V/Réf. : 16/PFD/628060
N/Réf. : AA/AH/UCL-2.143/s.606
Annexe : 1 dossier + avis de la CRMS du 22/06/2016

Objet : UCCLE. Avenue Paul Stroobant, 44. Demande de permis d'urbanisme portant sur l'extension du Club de Tennis de l'Observatoire.
Dossier traité par M. A. Sterckx

copyright : Delvosalle et Paysages

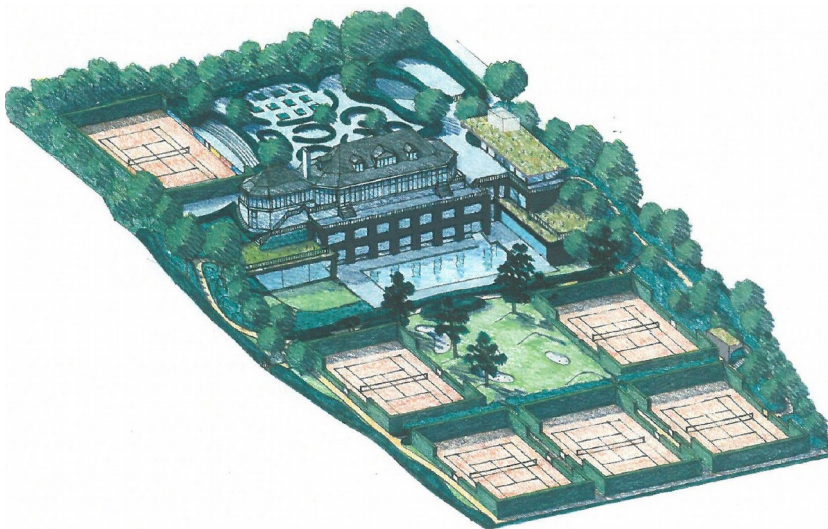
Etant donné que la demande actuelle concerne un projet quasi identique au précédent, **la CRMS confirme son avis défavorable sur le projet**, dont le programme est trop lourd, inadapté à la nature et à l'échelle du site et inadéquat sur le plan paysager et patrimonial.

Il s'agirait de transformer un club de tennis de taille moyenne qui jouit d'une situation privilégiée dans un cadre vert exceptionnel en centre de sports et de *wellness* accueillant jusqu'à 1000 membres, au détriment des qualités paysagères existantes. Sur le plan patrimonial et urbanistique la présente demande n'offre pas toutes les garanties requises à la bonne conservation des deux sites classés ni à la préservation des quartiers résidentiels voisins.

Bien que l'option de développer la plus grande partie des équipements en sous-sol prétende à une meilleure intégration des installations dans leur environnement, elle augmente de manière significative l'impact des futurs équipements sur le terrain et sur les sites classés attenants, et cela tant en phase de chantier que de fonctionnement. Cet impact est encore aggravé par la réalisation d'un niveau supplémentaire de parkings souterrains, duquel s'extrait un conduit de cheminée particulièrement imposant.
